## 第二回地層処分技術 WG への参考人出席報告

## 第 2 回地層処分技術 WG の国および NUMO の考え方への意見

2024 年 4 月 23 日岡村聡（北海道教育大学名誉教授）

# 地学専門家による地層処分の声明について

# 日本列島の脆弱な岩盤特性（寿都町・神恵内村の場合）

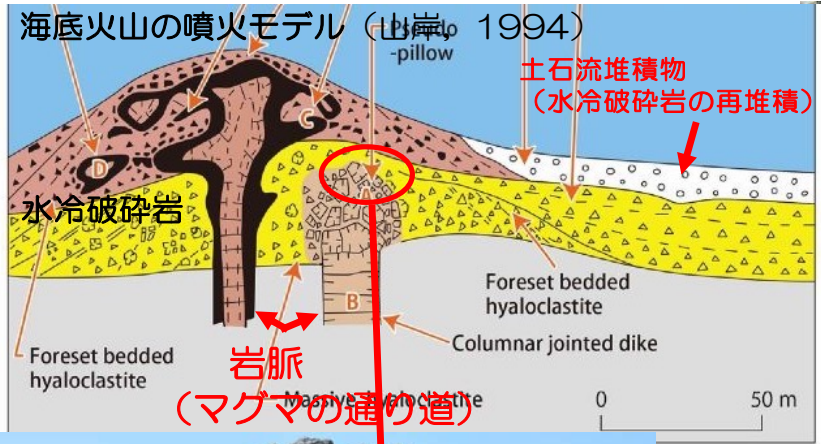
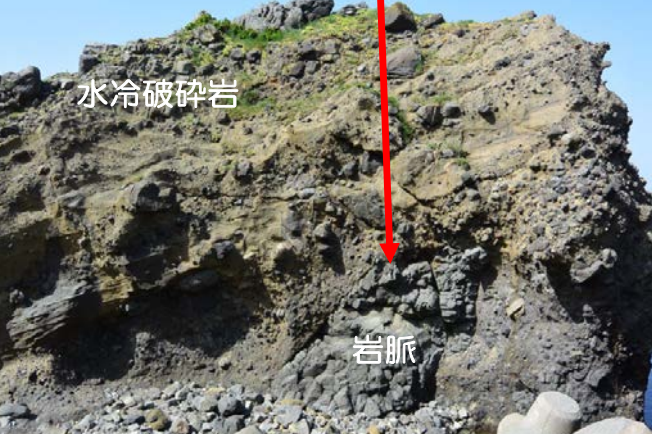
文献調査対象の寿都～神恵内地域は、新第三紀（約1千万年前）の海底噴火による水冷破碎岩（ハイアロクラスタイト）からなり、土石流の頻度が高い不均質岩盤。マグマの通り道（岩脈）は割れ目が顕著で透水性が高い。地下300m以深、数×数km<sup>2</sup>の地層処分場は、岩脈を含む無数の海底火山の断面を掘削することになり、水平・垂直方向に変化の激しい不均質な岩盤が対象となる。この岩盤は、強度が低く、第四紀未固結堆積物に匹敵する地山強度比（2以下）を示す（文献調査報告書（案）；右下図）。

報告書（案）の概要調査以降の実施にあたっての留意事項として、「岩相変化が著しく、高い不均質性を有する」ことから「各岩相の分布と特性の把握」が必要とされている。しかし、概要調査でボーリング調査などをして、不均質な岩盤の空間的な広がりやの把握は困難であり、強度の低い高透水性の岩盤を避けることは不可能である。

### 黒松内低地断層帯

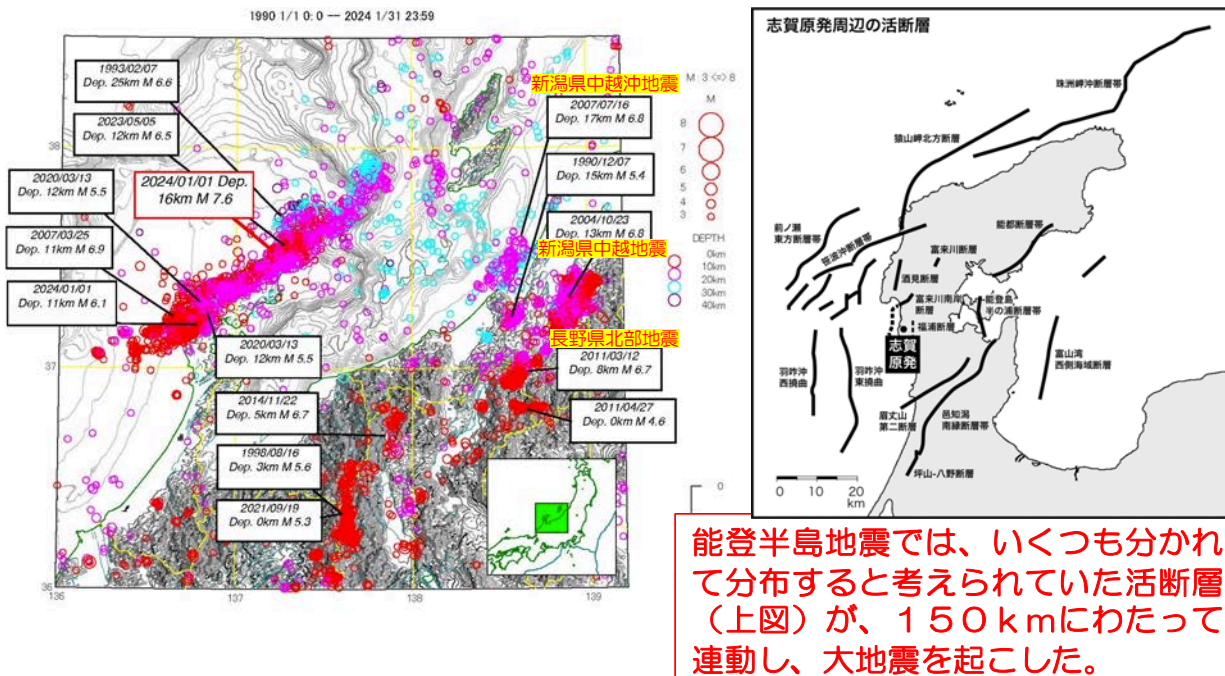
報告書（案）では、「黒松内低地断層帯」を、単に、その中の「白炭断層」1つだけを取りあげて、寿都地域の安全性を評価しているが、国の地震本部は、あくまでも、「黒松内低地断層帯」全体の長期安全性評価を行い、そこから、M7.3の地震が発生するとしているのであって、個別の断層評価ではなく、断層帯全体の活動性が評価されている。それを無視した本報告書（案）は無効である。個別断層が連動して大地震を起こすことは、熊本地震や、今回の能登半島地震でも証明されている。

# 能登半島地震の新知見

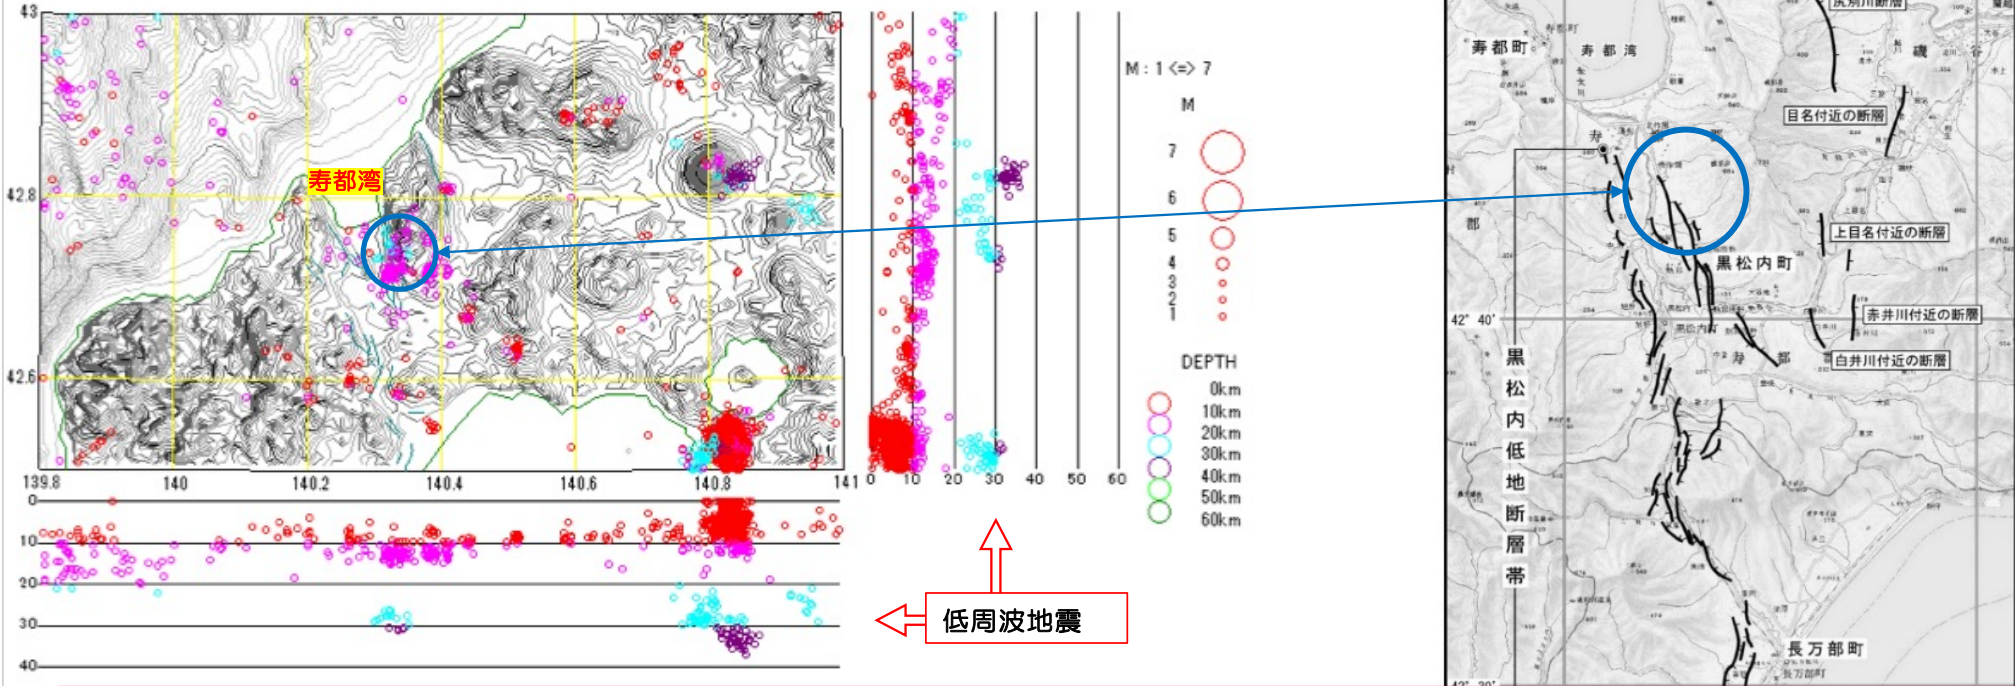
- 寿都湾付近は、地下10kmと30kmを震源とする地震が頻発し（左図）、地下30kmの低周波地震は深部流体(メルトand/or熱水)に関与し、10kmの地震の原因となっている（Shiina et al., 2018）。
- 寿都町から黒松内町には、黒松内低地断層帯が走り、寿都の低周波地震が活発化すれば、黒松内低地断層帯に連動し、大地震を起こす可能性は否定できない。

低周波地震の評価；「新たな火山の可能性」に限定した一面的な評価しかしていない。
